ÆNDRERE TEGNINGER

Illustration af forslag til ændringer i lokalplanforslagets
tegningsbilag

Revideret Tegning nr. 7 - Byrum F - Urban Zone - Metrohjørnet

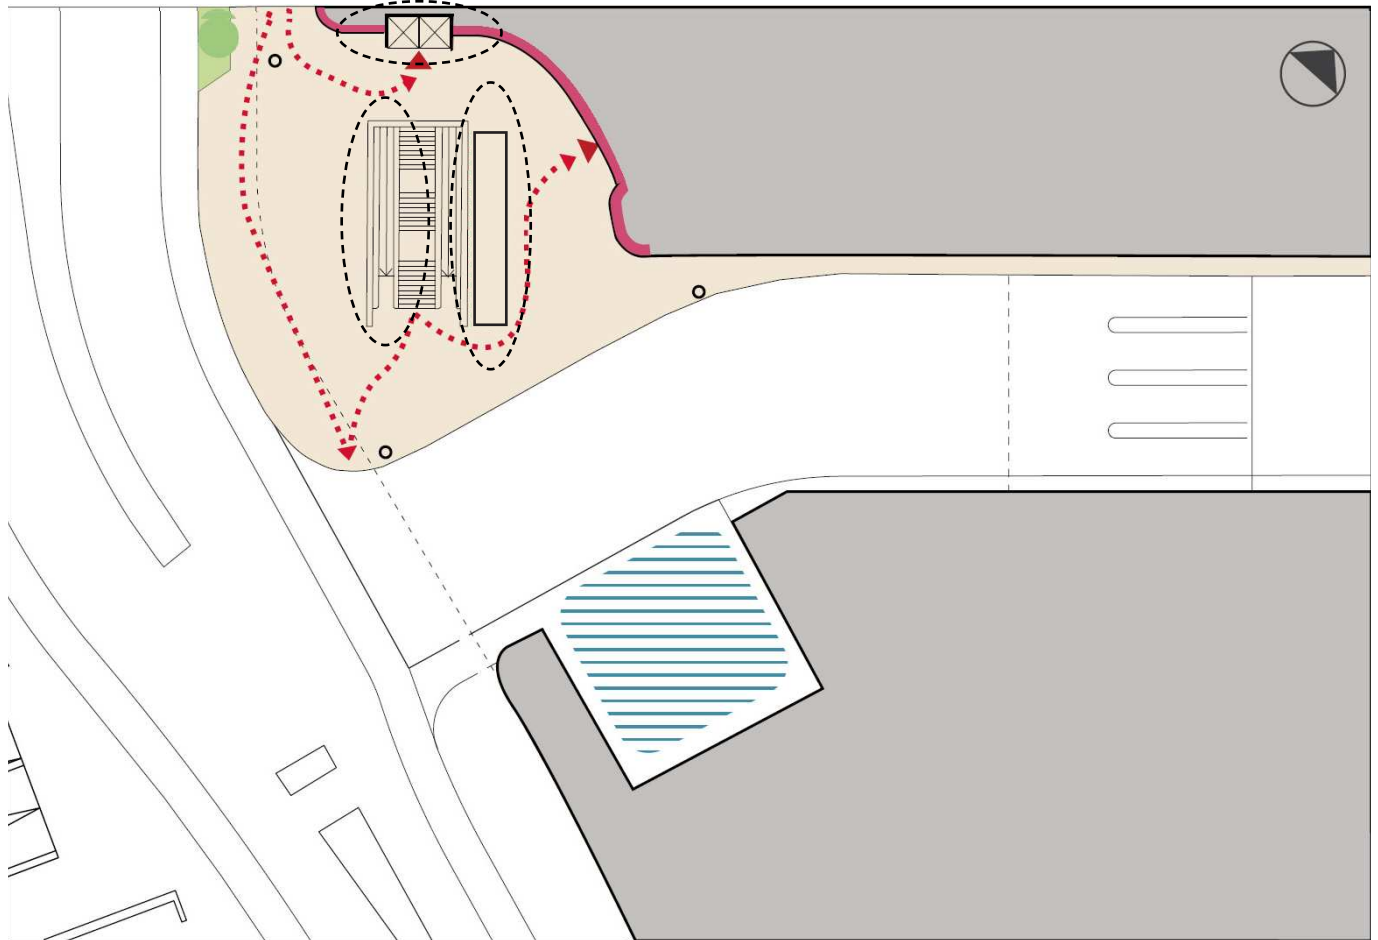
Der er tilføjet markering af ventilationsriste og mulig placering af søjler.
